**STAŁA ORGANIZACJA RUCHU**

**Przebudowa drogi gminnej nr 411035W - ul. Marii Konopnickiej polegająca na przebudowie pętli autobusowej „Dziekanów Leśny 01” w miejscowości Dziekanów Leśny, gmina Łomianki**

**Dotyczy:**      **Opinia do stałej organizacji ruchu dla opracowania pn. „Przebudowa drogi gminnej nr 411035W – ul. Marii Konopnickiej polegająca na przebudowie pętli autobusowej „Dziekanów Leśny 01” w miejscowości Dziekanów Leśny, gmina Łomianki”.**

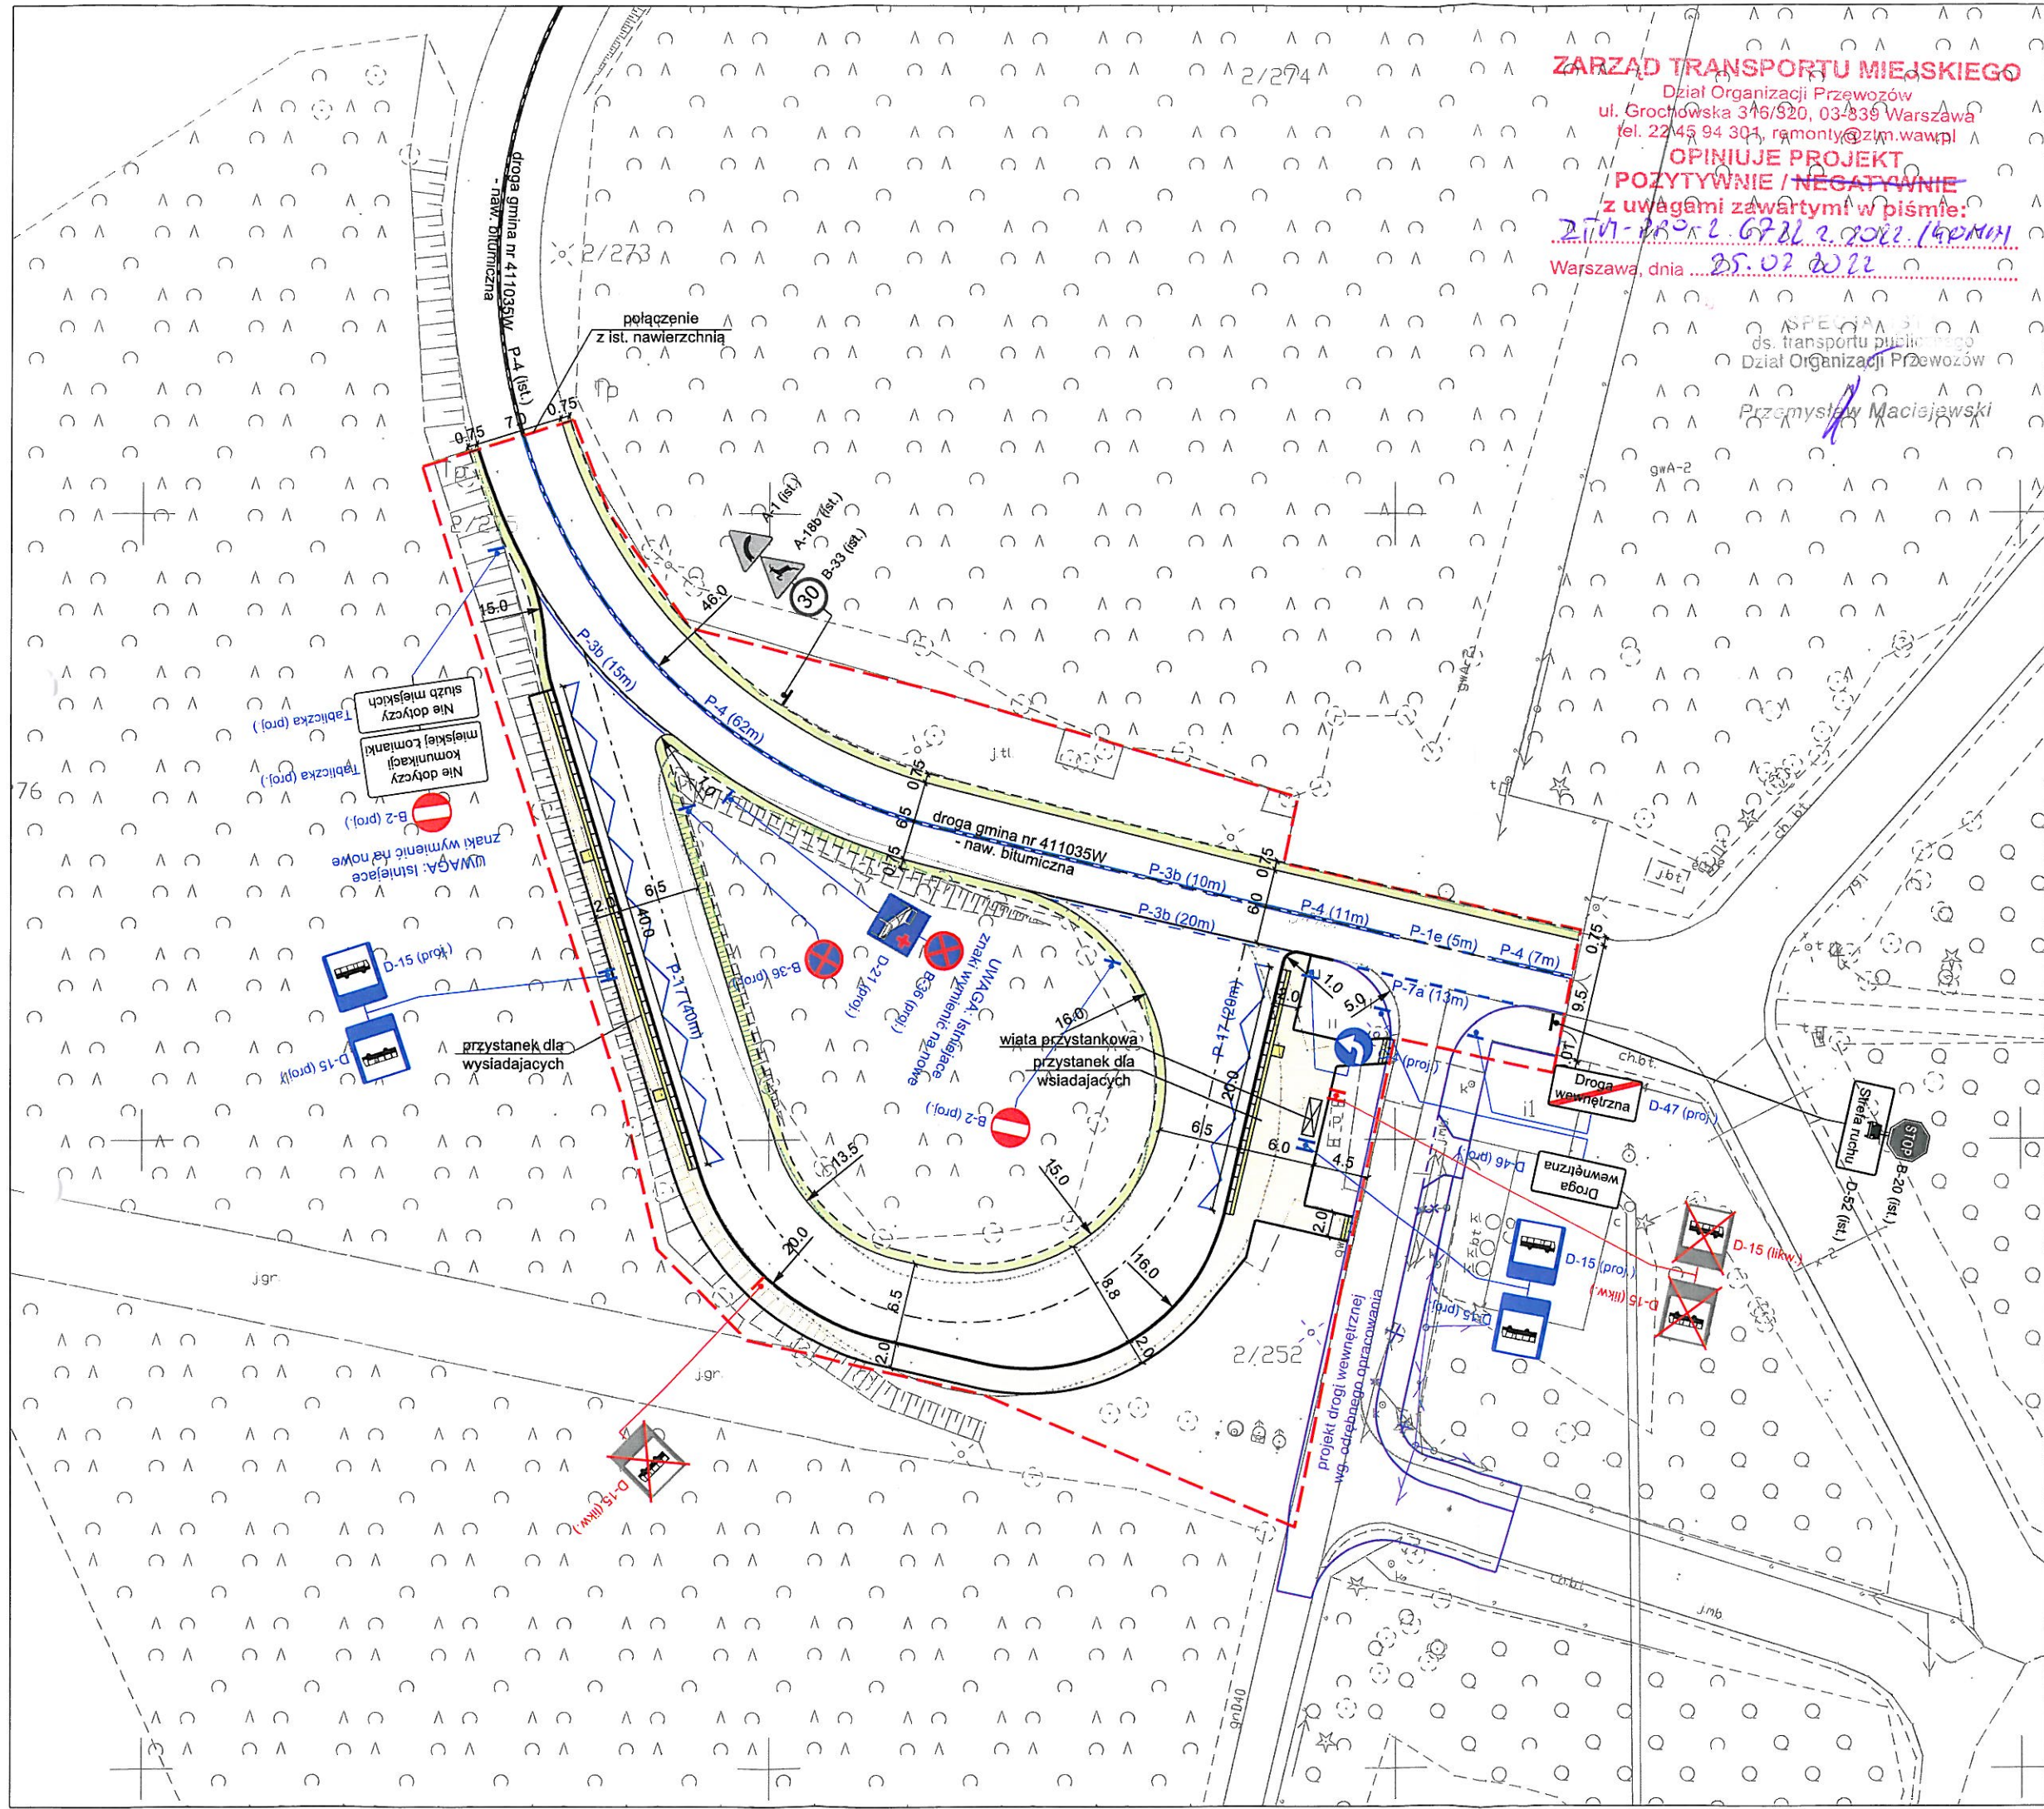
1. Na tabliczce umieszczonej pod znakiem B-2 należy dokonać korekty napisu „Nie dotyczy komunikacji miejskiej”;
2. W ramach przedmiotowej inwestycji projekt czasowej organizacji ruchu należy złożyć do zaopiniowania w Dziale Organizacji Przewozów ZTM.
